Objet : REGION BRUXELLOISE. Liaison de transport en commun souterraine nord-sud : étude de variantes pour la station Riga. **Avis de principe**

En réponse à la demande de Beliris - SPFMT et suite à la réunion du 27/02/2018 (en présence de Beliris, son bureau d'études, la DMS et la CRMS), veuillez trouver l'avis rendu par la CRMS, en sa séance du 7 mars 2018, concernant l'objet susmentionné.

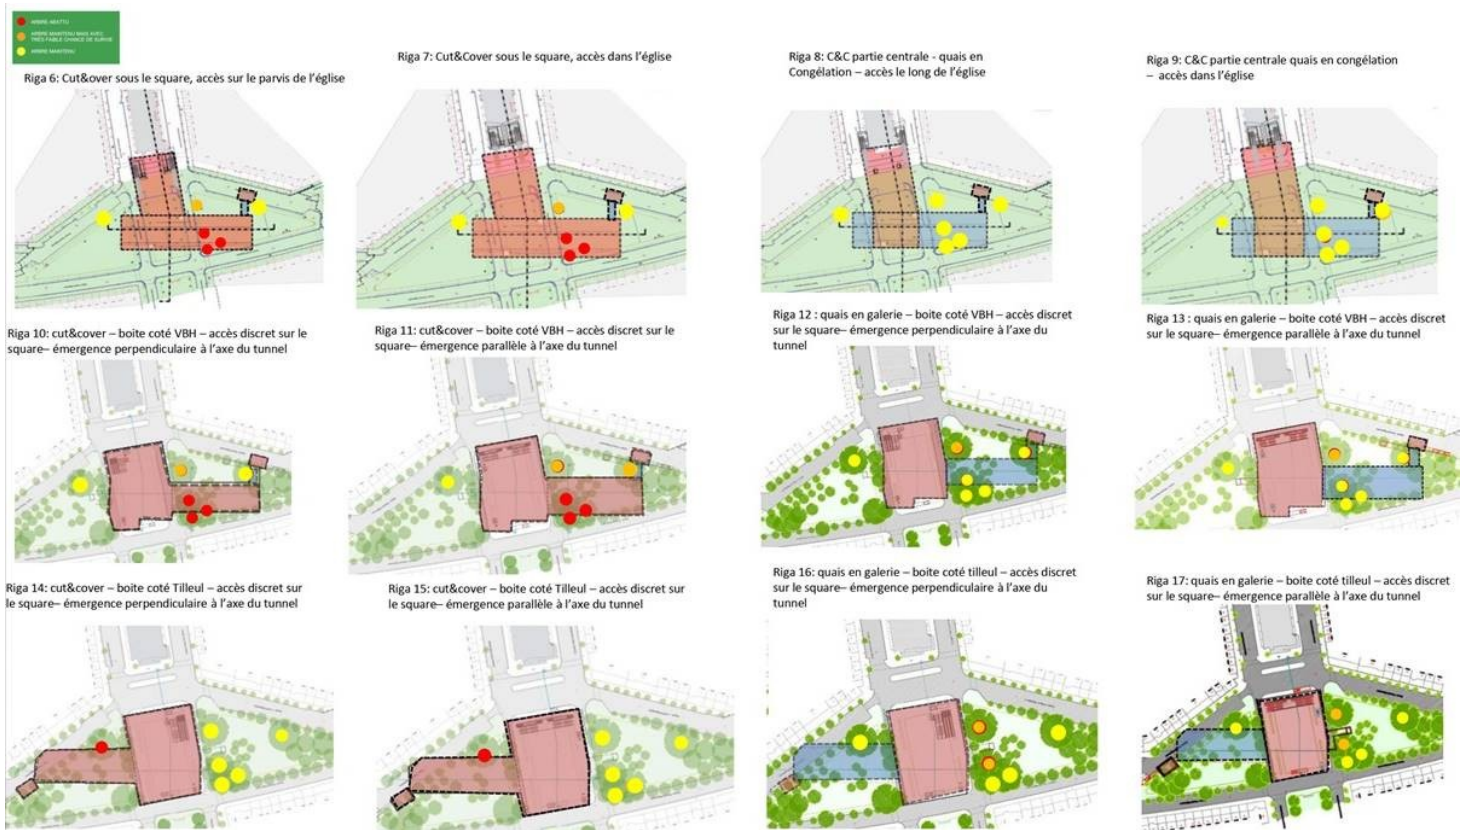
- « Riga 6 » prévoit un cut and cover sous tout le square (un puits partout sous toute la longueur et largeur de la station) avec un accès sur le parvis de l'église ; cette solution implique l'abattage de 34 arbres et 4 arbres remarquables à déplacer. Coût estimé : 55 millions.

- « Riga 7 » prévoit également un cut and cover sous le square et un accès dans l'église (très proche de Riga 6), Coût estimé équivalent, même nombre d'arbres à abattre et d'arbres remarquables à déplacer que « Riga 6 ».

- « Riga 8 » prévoit des quais en congélation et un accès le long de l'église. Le chantier se limite au cut and cover sur la partie centrale rectangulaire du square, le reste étant fait en souterrain (les 2 parties triangulaires latérales ne sont pas impactées). Coût estimé plus élevé (70-75 millions d'euros) qui s'explique par les zones de congélation, les modes constructifs et le délai de réalisation plus long. Le niveau de la nappe phréatique sera déterminant ici (on ne congèle pas si on a pas d'eau - les zones de congélation sont à peu près à 10 mètres au-dessous du sol).

- « Riga 9 » prévoit aussi des quais en congélation avec accès dans l'église (très proche de « Riga 8 »), coût estimé identique.
- « Riga 10 » prévoit un cut and cover sur la partie centrale et le triangle de gauche (le périmètre noir sur le plan indique le contour des parois moulées) avec émergences des escalators et ascenseurs au centre du square. Implique le déplacement de 4 arbres remarquables (déplacer et replacer ce type d'arbre implique a un coût estimé à 300.000 €/arbre sans garantie de survie). Coût estimé : 49 millions.

- « Riga 11 » est une variante de « Riga 10 », les émergences étant juste placées différemment.

- « Riga 12 » prévoit des quais en galerie sous les triangles du square, les nuisances étant concentrées sur la partie centrale rectangulaire et devant le parvis de l'église et évite les arbres remarquables (le cut and cover est sur la partie centrale). Coût estimé : 60-65 millions.

- « Riga 13 » est une variante de Riga 12, les émergences (implantation des sorties) étant disposées autrement. Les arbres sont hors de la limite du chantier projeté.

- « Riga 14 » prévoit le cut and cover sur le rectangle central et sur le triangle de droite (cf. Riga 10 et 11 mais les quais sont déplacés vers Tilleul, dans l'autre triangle où il y a moins d'arbres remarquables). Un arbre remarquable à déplacer. 5 parcelles de logements sont concernées, très proche des maisons (impact foncier). Coût estimé : 48,3 millions.

- « Riga 15 » est une variante de « Riga 14 » avec les émergences disposées autrement.
- « Riga 16 » prévoit des quais en galerie déplacés vers Tilleul, le cut and cover impactant la zone centrale du square et pas les deux triangles. Plusieurs parcelles privées impactées (impact foncier). Coût estimé : 60-65 millions.

- « Riga 17 » est une variante de Riga 16, qui prévoit des quais en galerie déplacés vers Tilleul avec le cut and cover en partie centrale uniquement mais les émergences sont disposées autrement.

En conclusion, il ressort que les scénarii 8 & 9 ont la nette préférence de la CRMS puisqu'ils n'affectent que la partie centrale rectangulaire du square, sont sans impact sur les triangles et donc sur les arbres remarquables et que les sorties interviennent au niveau de l'église. La CRMS n'exclut pas pour autant l'étude des scénarios 12 et 13 voire, en moindre mesure car plus invasifs au niveau des émergences, les scénarii 16 et 17. **Dans tous les cas, elle demande de ne pas sous-estimer l'architecture et l'impact des sorties et des dispositifs qui y sont liés (sécurité, technique, signalétique, ...) qu'elle demande de traiter et d'intégrer en tenant compte du remarquable environnement paysager et urbain et des principes de sa composition. Tout comme pour la Place Collignon, la CRMS demande que ces constructions et dispositifs fassent l'objet d'un accompagnement de la part de la DMS et de la CRMS.**
